**Изменение № 5 ГОСТ 17039—71 Метчики. Исполнительные размеры**

**Утверждено и введено в действие Постановлением Государственного комитета СССР по стандартам от 15.09.89 № 2759**

**Дата введения 01.05.90**

Черт. 3  
(ИУС № 12 1989 г.)

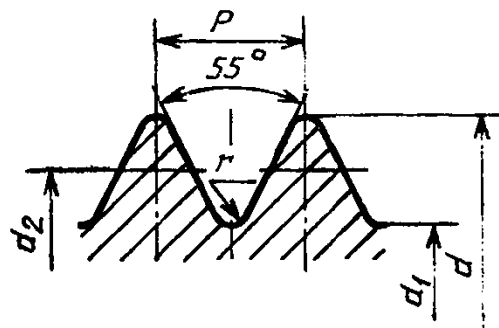
чертеж 3 заменить новым:
